**Conseil économique et social**

**Forum mondial de l'harmonisation des Règlements
concernant les véhicules****Groupe de travail de l'éclairage et de la signalisation lumineuse****Soixante-quinzième session**

**Règlements n° 37 (Lampes à incandescence), 99 (Sources lumineuses
à décharge) et 128 (Sources lumineuses à diodes électroluminescentes)****Proposition de complément 45 à la série 03
d'amendements au Règlement n° 37
(Lampes à incandescence)****Communication de l'expert du Groupe de travail
« Bruxelles 1952 » (GTB)***

Annexe 1, feuilles H19, remplacer par de nouvelles feuilles ainsi conçues :
(voir pages ci-après)

Figure 1
Dessin principal

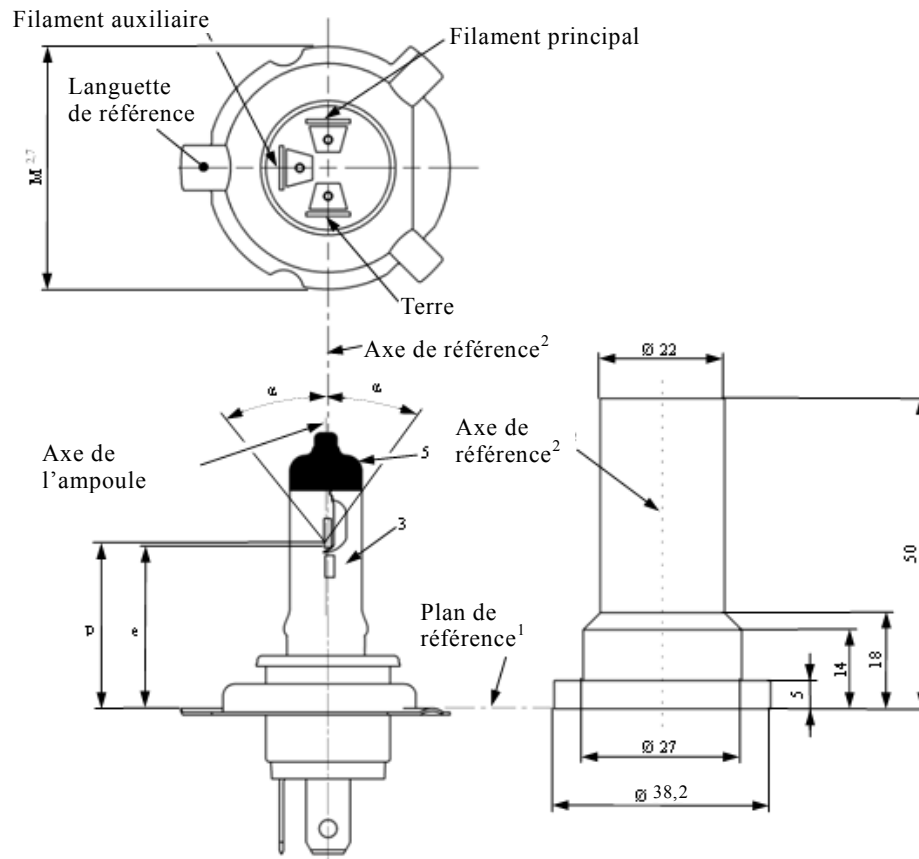
Dimensions en mm		<i>Lampe à incandescence de fabrication courante</i>		<i>Lampe à incandescence étalon</i>	
		12 V		12 V	
e		28,5 + 0,35 / - 0,15		28,5 + 0,20 / - 0,0	
p		28,95		28,95	
α		max. 45°		max. 45°	
Culot PU43t-3 selon la Publication 60061 de la CEI (feuille 7004-171-1)					
Caractéristiques électriques et photométriques					
Valeurs nominales	Volts	12 ⁶		12 ⁶	
	Watts	60	55	60	55
Tension d'essai	Volts	13,2	13,2	13,2	13,2
Valeurs normales	Watts	72 max.	68 max.	72 max.	68 max.
	Flux lumineux	1 750 ± 10 %	1 200 ± 10 %		
Flux lumineux de référence à environ		13,2 V		1 750	1 200

Tableau des dimensions (en mm) mentionnées sur les figures de la feuille H19/3

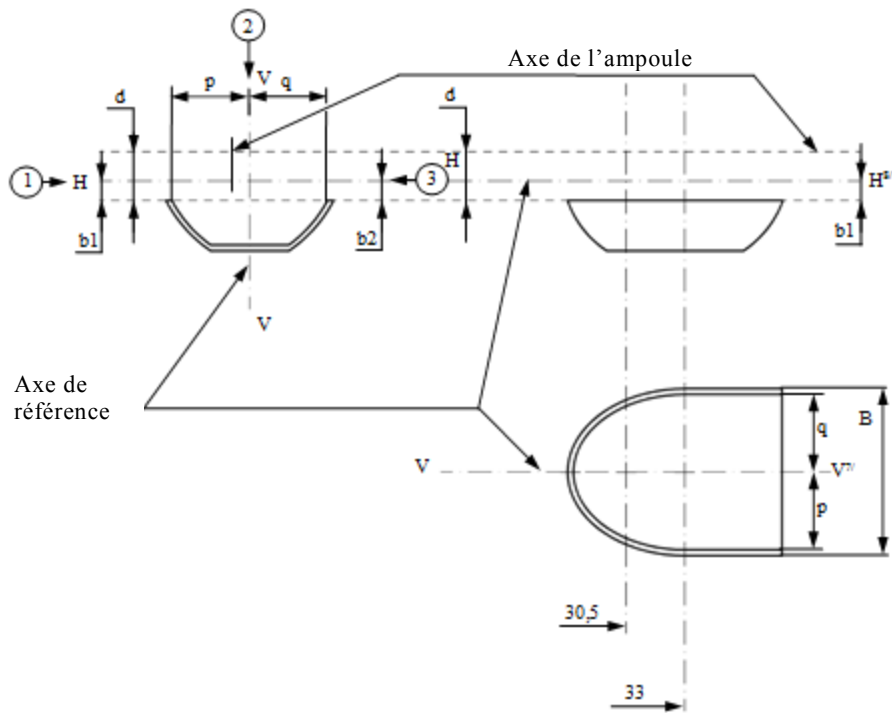
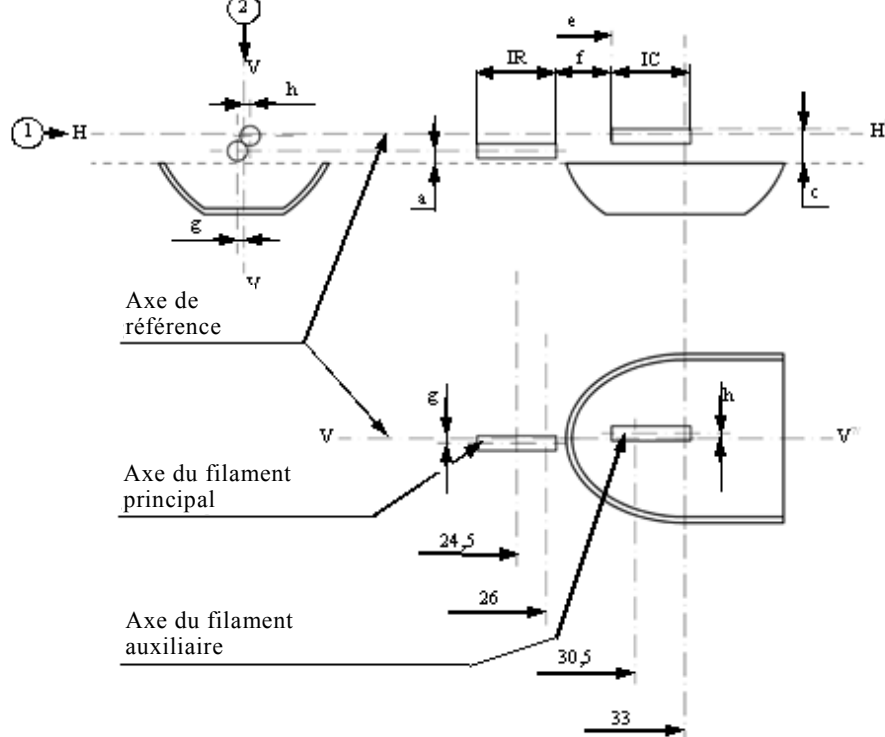
Référence*	Dimensions**	Tolérance	
		Lampes à incandescence de série	Lampe à incandescence étalon
a/26,0	0,7	±0,30	±0,20
a/24,5	0,7	±0,40	±0,20
b1/ 29,5 30,5	1,0	±0,30	±0,25
b1/33,0	b1/ 29,5 30,5 mv	±0,30	±0,15
b2/ 29,5 30,5	1,0	±0,30	±0,25
b2/33,0	b2/ 29,5 30,5 mv	±0,30	±0,15
c/ 29,5 30,5	1,7	±0,25	±0,15
c/33	c/ 29,5 30,5 mv	±0,25	±0,15
d	min. 1,1	-	-
e ¹¹	28,5	+0,35 / -0,15	+0,20 / -0,0
f ^{9, 10, 11}	1,4	±0,30	±0,15
g/26,0	0	±0,40	±0,30 ±0,25
g/24,5	0	±0,50	±0,25 ±0,30
h/ 29,5 30,5	0	±0,40	±0,25
h/33,0	h/ 29,5 30,5 mv	±0,30	±0,15
lR ^{9, 12}	4,0	±0,60	±0,30
lC ^{9, 10}	5,2	±0,60	±0,30
p/33,0	Dépend de la forme de la coupelle	-	-
q/33,0	(p+q)/2	±0,60 ±0,50	±0,30
B/33,0	8,6	±0,30	±0,30

** « ../~~29,5~~ **30,5** mv » correspond à la valeur mesurée à la distance de ~~29,5~~ **30,5** mm du plan de référence.

- 1 Dimensions b1, a, c, d, e, f, IR et IC.
- 2 Dimensions ~~g, h, p et q~~ **g, h, p, q et B**.
- 3 Dimension b2.

Les dimensions ~~p et q~~ **B, p et q** sont mesurées dans des plans parallèles au plan de référence, à une distance de 33,0 mm de lui.

Les dimensions b1 et b2 sont mesurées dans des plans parallèles au plan de référence, à des distances de ~~29,5~~ **30,5** mm et 33,0 mm de lui.

Les dimensions c et h sont mesurées dans des plans parallèles au plan de référence, à des distances de ~~29,5~~ **30,5** mm et 33,0 mm de lui.

2. Les feuilles H19 ont été affinées par une meilleure description des paramètres de la coupelle (introduction du paramètre « B », limitation de la tolérance en ce qui concerne le paramètre « q ») ainsi que de la position relative du filament auxiliaire par rapport à la coupelle (position de mesure modifiée pour les paramètres « b1 », « b2 », « c » et « h »). On a en outre procédé à une correction de forme en modifiant les valeurs de tolérance des paramètres « g » pour la source lumineuse à incandescence étalon. Ces modifications apparaissent dans les dessins.
